RELAZIONE TECNICA DI SUPPORTO ALLA VARIANTE PARTICOLARE (art. 112 L.R. 65/2014)
- PIANO ATTUATIVO COMPARTO 102 sub b - SAN GIULIANO TERME

La relazione in oggetto ha lo scopo di definire la variante ricognitiva del Piano Attuativo del Comparto 102 sub b (delibera G.C. n.131/2016) in modo da adeguare la cartografia e la documentazione rispetto a modifiche avvenute nel tempo e che fanno riferimento anche al collaudo parziale delle opere di urbanizzazione avvenuto nel 2019 (Determinazione dirigenziale N. Reg. Gen. 527 del 09/08/2019). La Variante in oggetto non comporta aumento della superficie utile lorda né del volume dell'edificio, non modifica il perimetro del Piano e non comporta riduzione degli standard previsti.

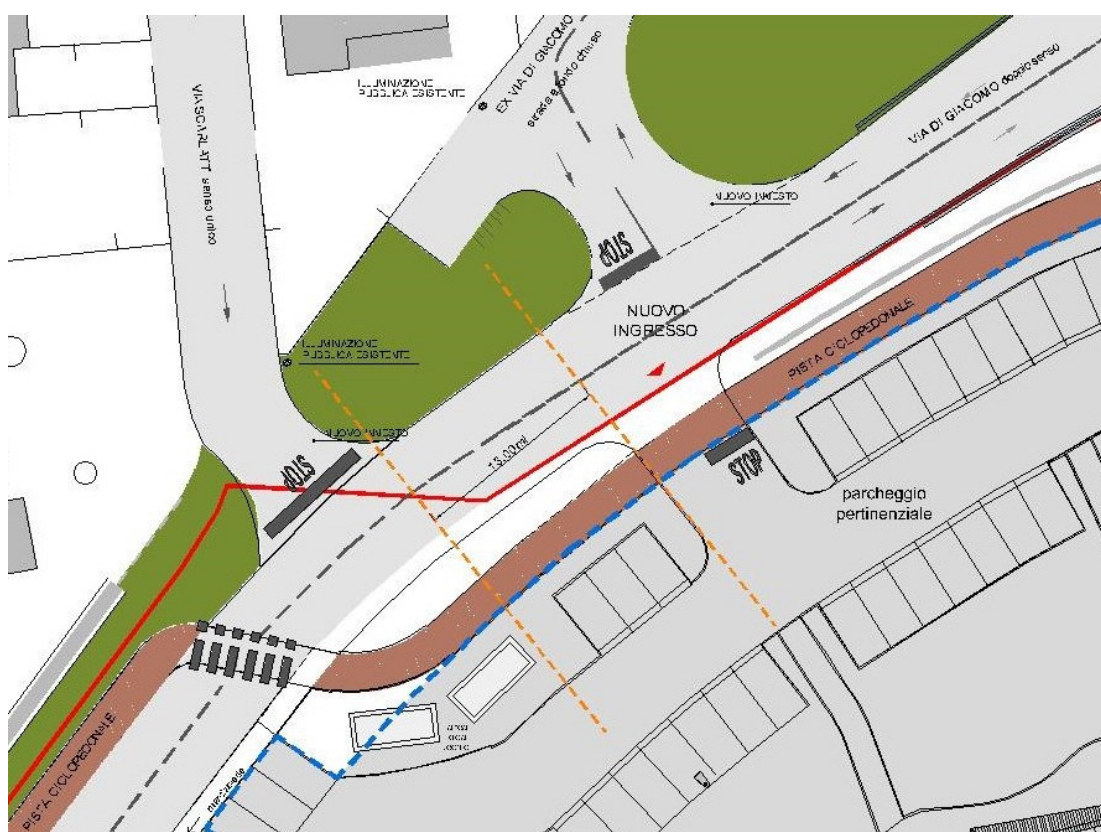
Il primo elemento riguarda lo spostamento della pista ciclabile che nel piano particolareggiato si sviluppava sfruttando la piccola strada di servizio del fosso “ozero”; l’arretramento di tale previsione, attestandola al limite dell’area fondiaria, sicuramente è una scelta migliorativa anche per il superamento di eventuali interferenze con la manutenzione del fosso.

L’altra modifica importante è data dal nuovo raccordo viario tra la nuova via di Giacomo e Via Scarlatti, innesto che ha consentito di ritrovare sia un piccolo spazio verde (aiuola), che una modesta area di sosta per due auto a supporto del vicino passo carrabile; con questa soluzione in accordo con Comune e Polizia Municipale, è stato reso a fondo chiuso un piccolo tratto di strada non avendo più motivo una volta realizzata la nuova rotatoria a supporto del complesso socio-sanitario.

Tra l’altro nel citato spazio verde abbiamo trovato una nuova e confacente collocazione del manufatto che contiene il quadro dei comandi elettrici riferiti alla pubblica illuminazione, quadro che nel progetto originario risultava posizionato ai bordi del marciapiede lato sinistro della nuova viabilità, a ridosso dell’ingresso al parcheggio pubblico di nuova realizzazione.

Tutti gli elaborati che presentiamo e nello specifico la Tav. 14 VP riportano la variazione dell'ingresso principale al Polo Socio-sanitario così come concordato con gli uffici della Polizia Municipale , che ringraziamo .

Anche la rotatoria realizzata ha subito lievi aggiustamenti nel rispetto degli ambiti a cui faceva riferimento adeguando il suo disegno in modo da innestarsi più correttamente sia con il braccio di collegamento con Via Niccolini-Lungomonte verso il capoluogo, sia verso est direzione frazione di Asciano ritrovando un miglior raggio di curvatura così come verificato dallo studio suppletivo specifico realizzato da TAGES e facente parte delle opere di urbanizzazione già collaudate.

Un nuovo elemento che si ritrova nelle tavole di variante è dato dalla presenza indispensabile di una seconda cabina necessaria per trasformazione di corrente elettrica da media a bassa tensione e che si accoppia alla cabina pubblica a gestione ENEL , già presente nella cartografia di Piano; questo secondo manufatto verrà realizzato prossimamente essendo una previsione presente nel permesso a costruire del complesso; questa doppia presenza, in quella posizione imposta dall'ente gestore, ci vincola a ritrovare un'unitarietà visiva adottando sistemi di schermatura o di filtro (essenze arboree) .
